Asunto : Remito opinión a recurso de apelación presentado por Petroperú S.A.,
contra la Resolución Directoral N° 0161-2021-SENACE-PE/DEAR

INFORME TECNICO LEGAL N° 0002-2022-ANA-OAJ

ASUNTO : Opinión al recurso de apelación presentado por Petroperú S.A., contra la Resolución Directoral N 0161-2021-SENACE-PE/DEAR

Fuente: Oficio N°2084-2021-ANA-DCERH

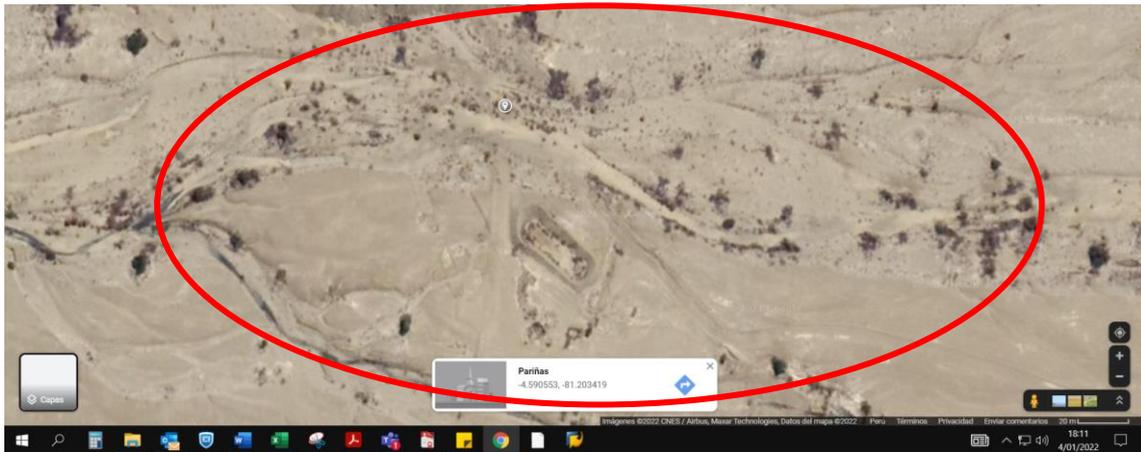
30. En lo referente a la imagen satelital, lo que el evaluador considera erróneamente como plataforma, es una zona plana del mismo terreno colindante a la quebrada S/N, evidenciándose que **la inferencia realizada por la Autoridad carece de sustento**, en tanto, PETROPERÚ si cumple con la distancia de protección de la faja marginal establecida en la Resolución Jefatural N° 332-2016-ANA, conforme se puede apreciar:
